Observaciones a Informes de Auditorías a SS/EE Primarias

S/E Pacífico

Autor	Departamento de Control de la Operación		
Fecha	3 de diciembre de 2024		
Código	COR-DCO-AUDIT-CGE-V2 Pacifico Iter2	Versión	2
Emitido por	Departamento de Control de la Operación		
Revisado por	Andrés Huidobro M.		
Aprobado por	Javiera Ketterer H.		
Actividad	Informes de Auditoría Técnica Oficio SEC Ord. N°18904 ACC 2342736

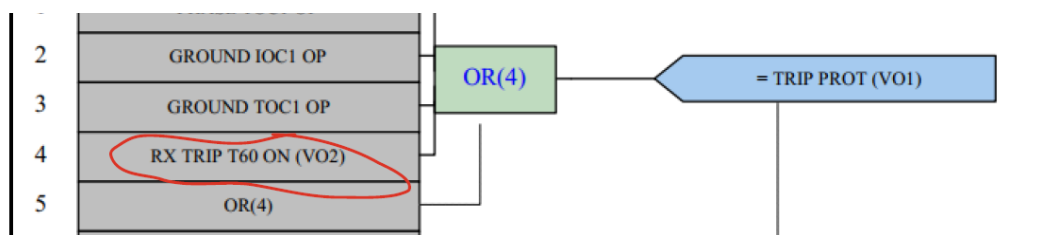
- f) En 8.10.1, Ajustes Existentes, Tabla 104, función de sobrecorriente residual, reemplazar “Instantánea” por “Tiempo definido”.
- g) En 8.10.1, Ajustes Existentes, Tabla 105, función de sobrecorriente residual, reemplazar “Instantánea” por “Tiempo definido”.
- h) En 8.10.2, Gráficos, Imagen 104, se solicita mostrar los gráficos en el mismo orden que se presentan las fallas en la Tabla 106.
- i) En 8.10.5, Observación N°1, se solicita corregir su numeración (debe decir 8.10.4.1). Esto afecta además a la numeración de la sección siguiente.

3.2.9.1 Relé GE T60

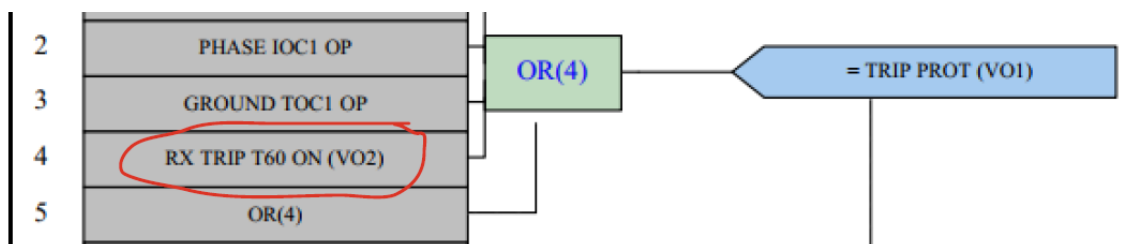
- a) Tratándose del mismo equipo a analizar, y dado que no se expusieron observaciones que solo se relacionaran con el paño CT1, las observaciones presentadas en el punto 3.2.8.1 de este documento, son absolutamente aplicables al paño HT1, y no tiene sentido repetirlas.
